## 改善箇所説明図

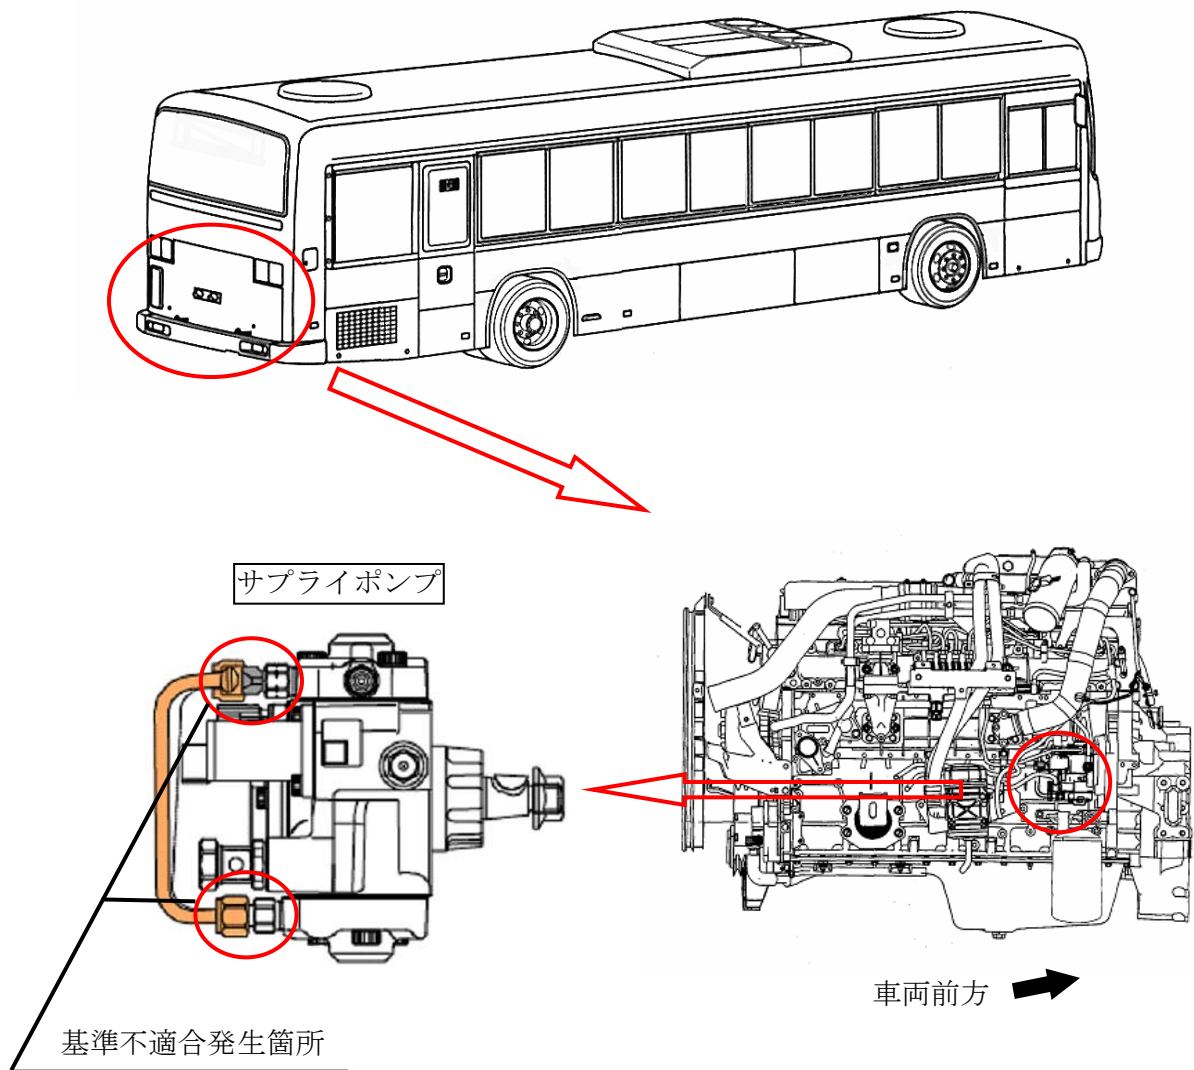
燃料噴射装置の燃料供給ポンプ（サプライポンプ）に接続するパイプのナット締結力が不足しているため、気密の確保が不十分なものがある。そのため、そのままの状態で使用を続けるとパイプ締結部から燃料が漏れるおそれがある。

改善の内容：全車両、当該パイプ締結ナットを増し締めする。なお、燃料漏れがある場合は、燃料供給ポンプ（燃料パイプを含む）を新品と交換する。

識別：燃料供給ポンプ連結パイプナット上側に黄色ペイントを塗布する。
